平成25年 1月28日
日本原子力発電株式会社

本日の敦賀発電所敷地内破碎帯の調査に関する有識者会合
第2回評価会合における評価書案の審議について
(当社コメント)

（別添）「敦賀発電所敷地内破碎帯に関する当社の考え方について」（平成25年1月22日）

敦賀発電所敷地内破碎帯に関する当社の考え方について

D-1破碎帯の調査位置および特徴

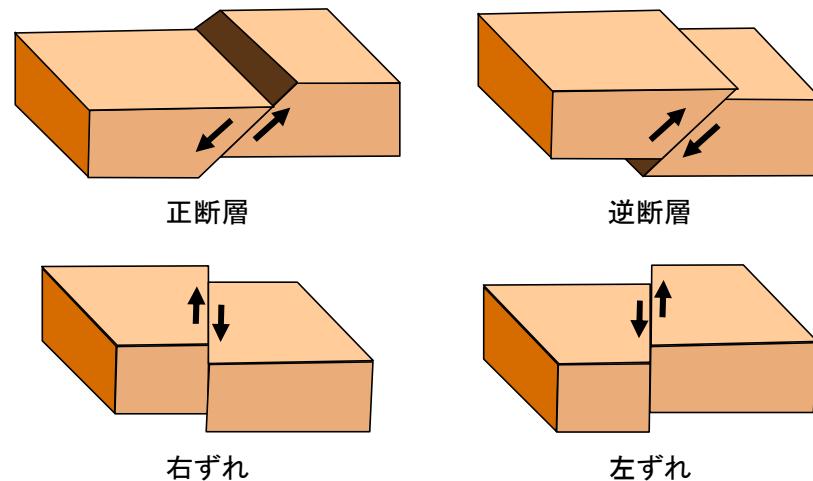
「断層ガウジの中に顕著な白色粘土を伴わず、固結度も高いものが混じっていることから、一連のものではない」との指摘について

確認した破碎帯の走向・傾斜に基づき延長し、延長した位置に走向・傾斜が類似する破碎帯があるなどの場合には、連続するものとして評価するとの考え方にして、南北方向に数ヶ所に点在するトレーナー、ボーリングコア、露頭の薄片観察結果から、D-1 破碎帯の断層ガウジの最新活動面の変位センスは一貫して正断層センス及び右横ずれセンスを有していることから、D-1 破碎帯が一連のものであることの「連続性」を確認した。(資料1)

一般に、同一の破碎帯であっても、断層ガウジが形成される環境によって断層ガウジの色調が異なる場合があることから、断層ガウジの色調のみを以って連続しているか否かを評価することは適切でない。

D-1既往露頭調査

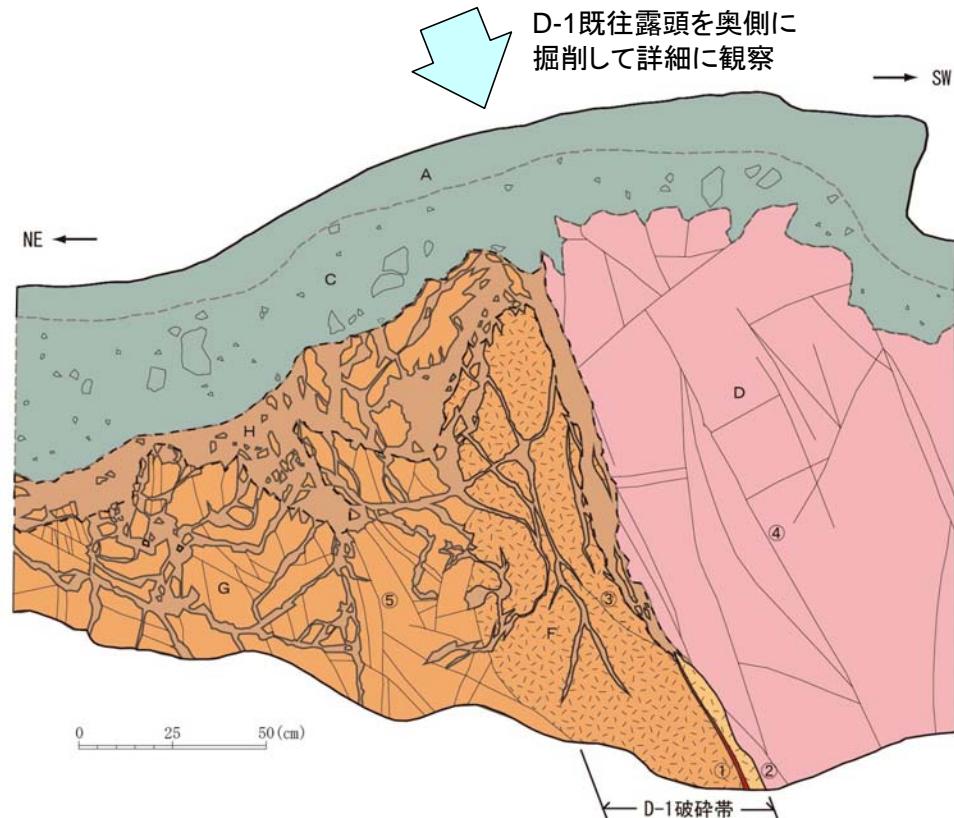
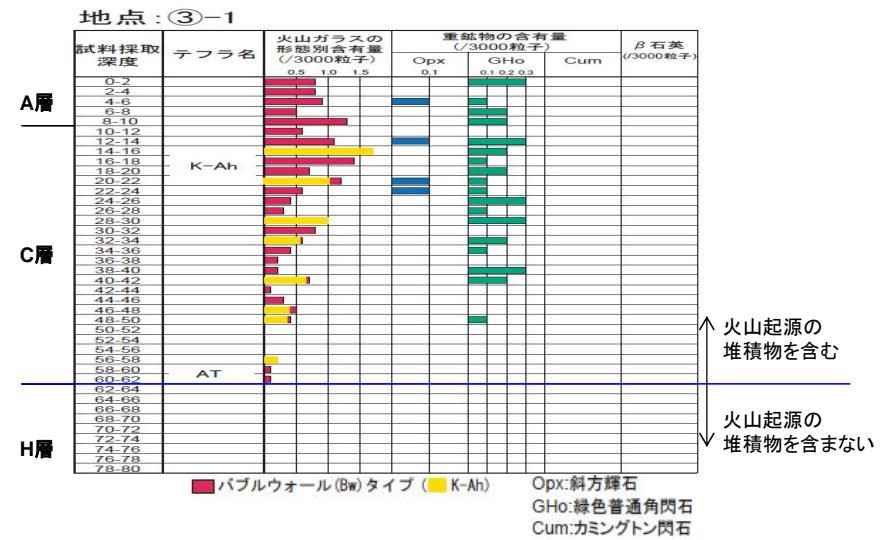
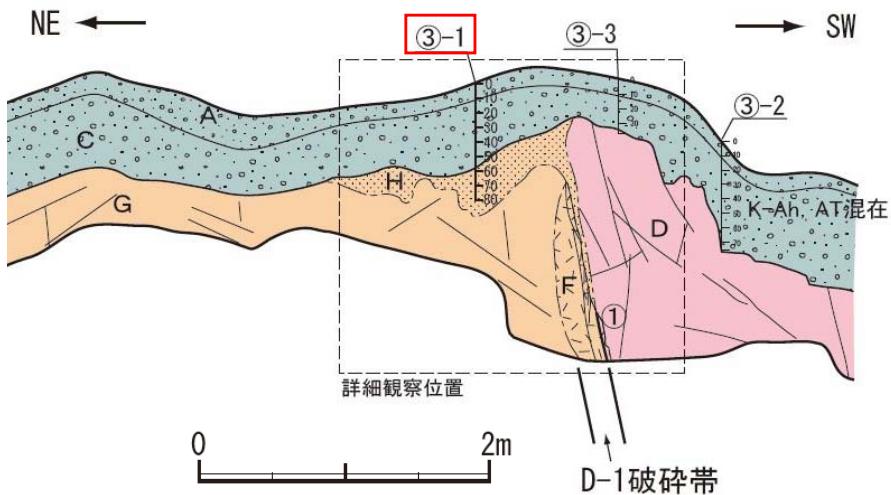
- ① 「D-1既往露頭では、D-1破碎帶の東側の岩盤の一部（H層）が仮に堆積物であった場合、D-1破碎帶は新しい時代に活動した可能性がある」との指摘について（資料2）

指摘の当該箇所（H層）については、

- (i) 既往露頭を奥側に掘削した結果、D-1破碎帶の東側は岩盤であることを確認していること。
- (ii) 花崗岩には火山灰は含まれないが、当該箇所での火山灰分析では、H層からは火山起源のものは一切確認されていないこと。
から、H層は堆積物ではなく、岩盤であることは明らかである。
従って、この指摘は当たらない。

「数値解析」による連動性（同時活動性）の評価

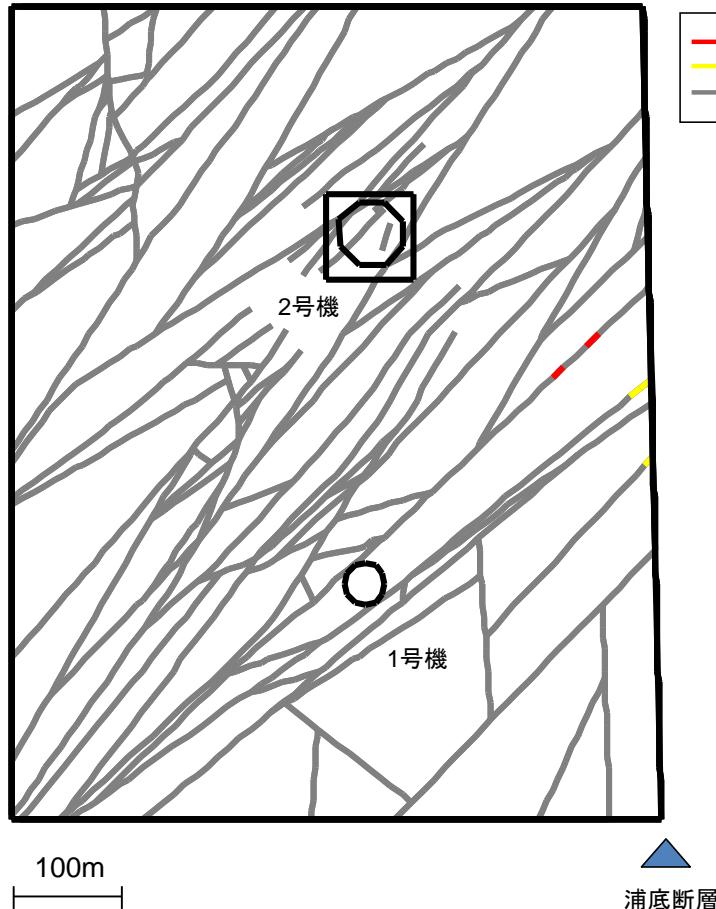
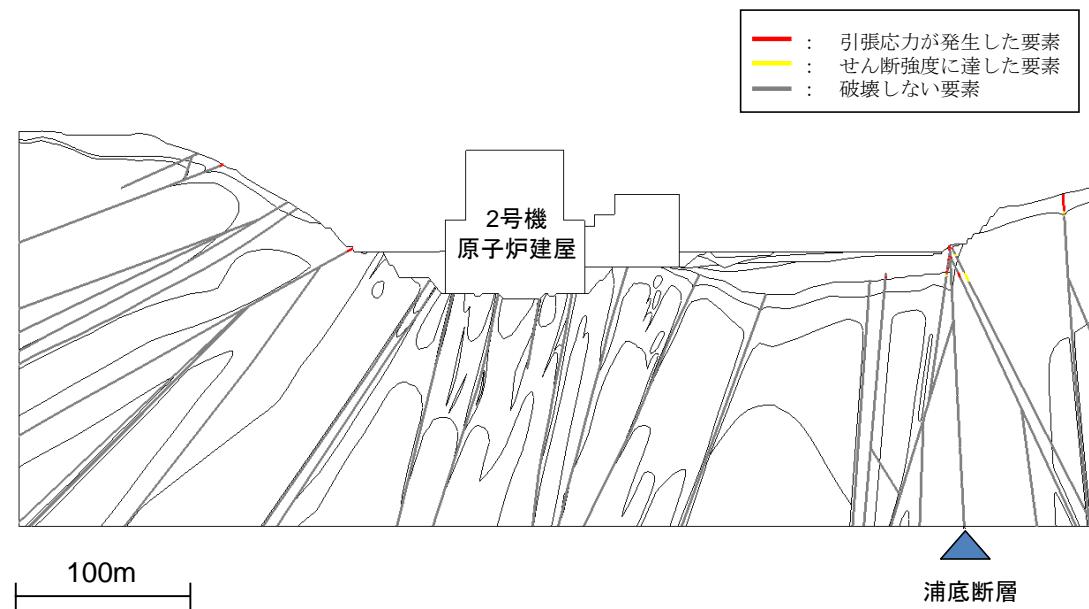
「発電用原子炉施設の耐震安全性に関する安全審査の手引き（平成 22 年 12 月 20 日、原子力安全委員会了承）」においては、地震発生に伴う断層変位に対する評価に当たっては、建物・構築物が設置される地盤に生じる変位・変形を数値計算等によって評価する必要があるとしている。

この指針に従って、浦底断層の活動に伴い D-1 破碎帯を含めた周辺の破碎帯にずれが生ずるか否かを数値解析により検討した。（資料 4）

その結果、ずれの発生する可能性のある範囲は浦底断層の極く近傍であり、その範囲は極めて限定的であることが明らかになった。

これにより、2 号機原子炉建屋近傍では、破碎帯にずれが生じることはなく、原子炉建屋に影響を与える可能性がないことが確認された。

せん断面の形成原因の例

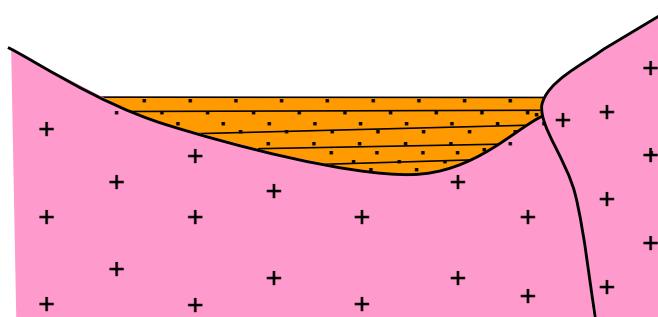
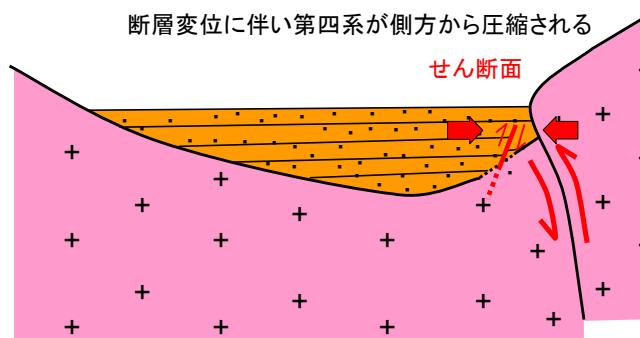
なお、せん断面の形成原因については、浦底断層の活動に伴い副次的に生じた局所的なものではないかと考えている（資料 5）が、現在継続中の調査（資料 6）の中で明らかにしていく考えである。

せん断面とボーリングコアで見られる割れ目との位置関係

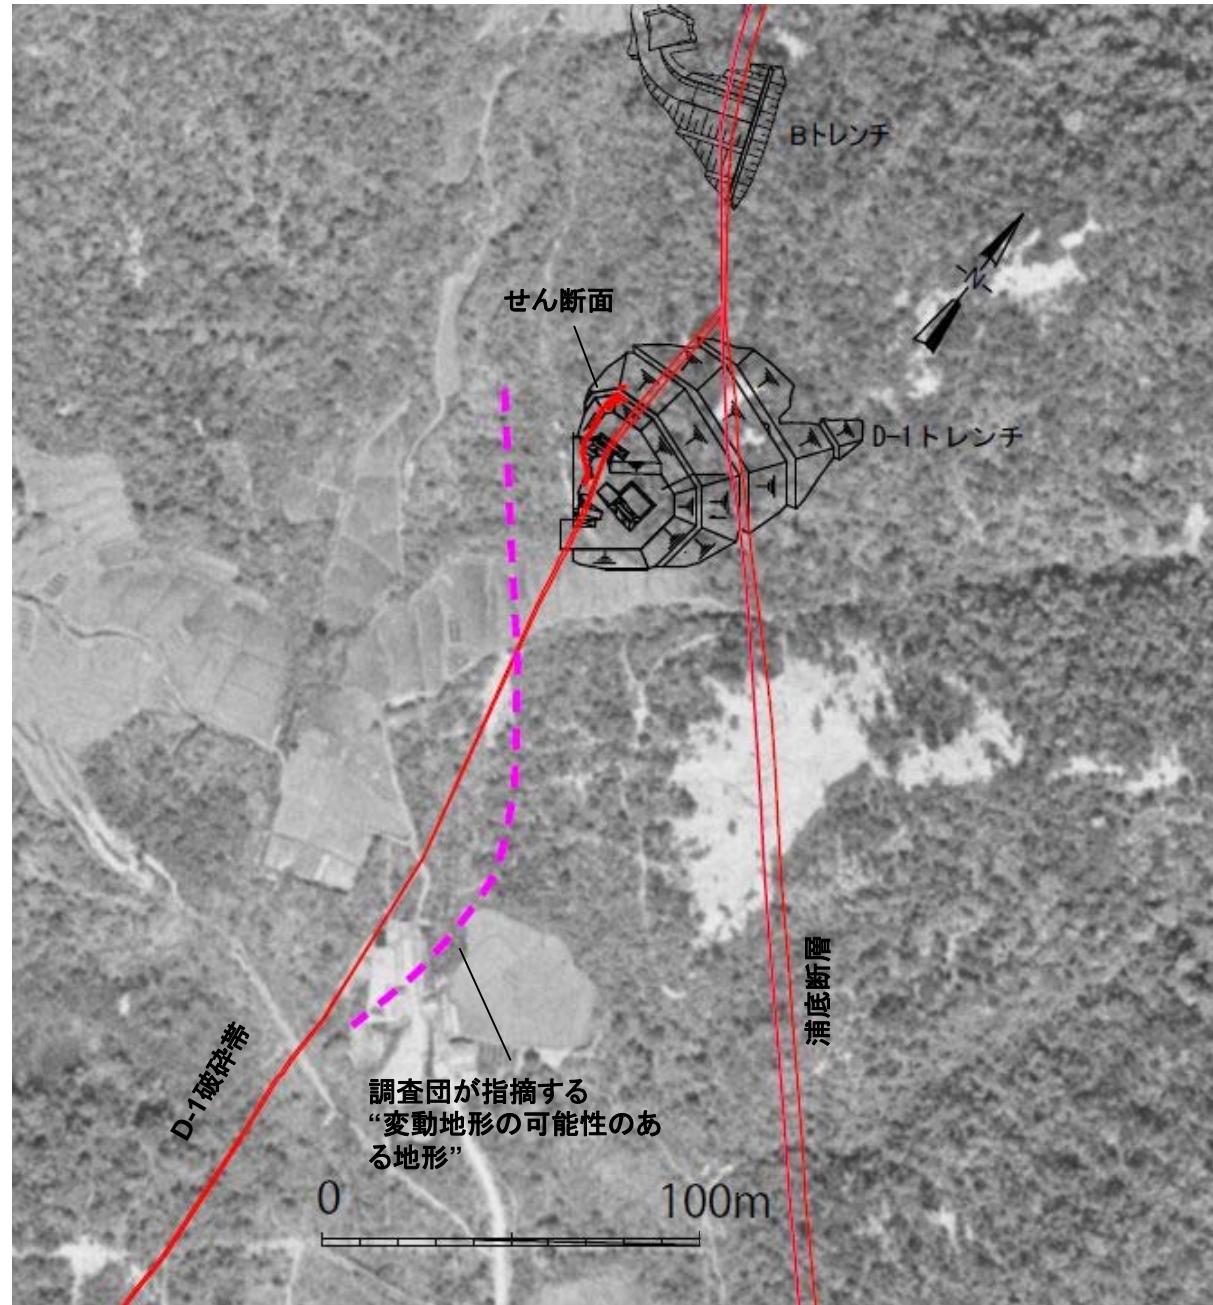
②「せん断面について、せん断面下方の斜めボーリングのコアに見られる岩盤中の割れ目と関連している可能性があることから、地下深部に連続する」との指摘について

せん断面は西側に傾斜しているが、せん断面と当該割れ目を連続するものと仮定した場合、全体の傾斜方向は東側傾斜となることから、両者は関連していないものと考えられる。（資料9）
